改善箇所説明図

改善措置の内容

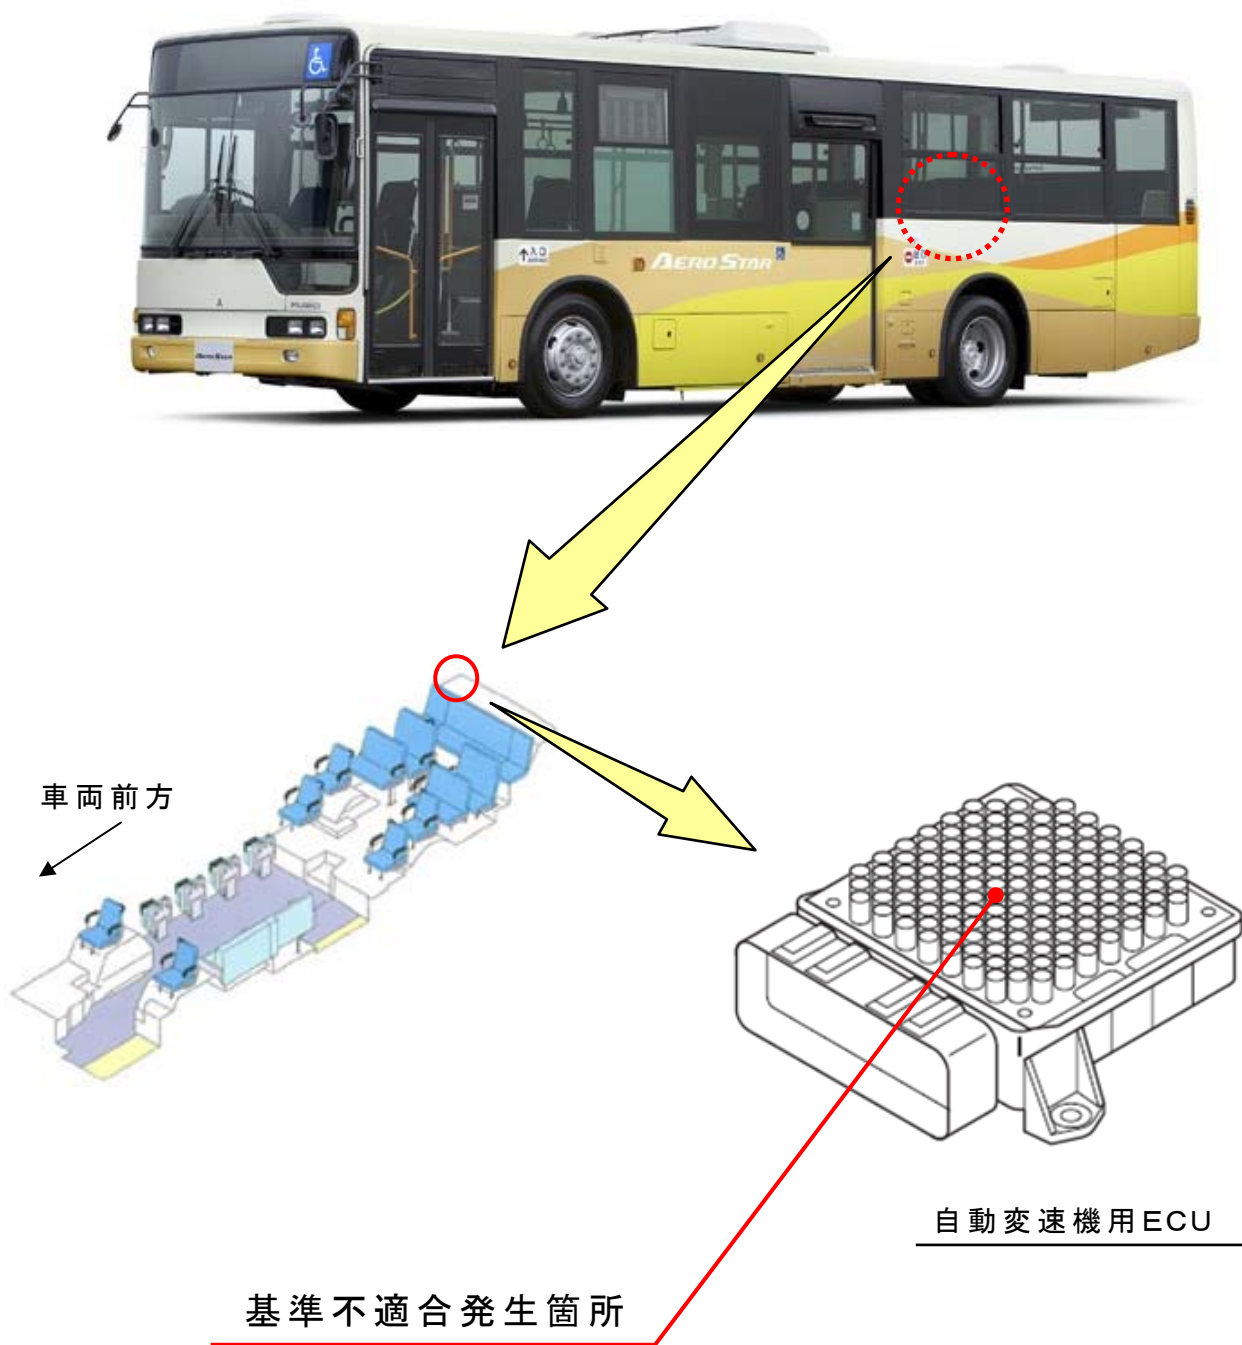
自動変速機を搭載した大型路線バスにおいて、自動変速機用ECU内部のハンダが亀裂して変速ショックの増大やギヤ段の固定が生じ、最悪の場合、エンジンが再始動不能となるおそれがある。

全車両、自動変速機用ECUを対策品に交換する。

注：□は、交換部品を示す。
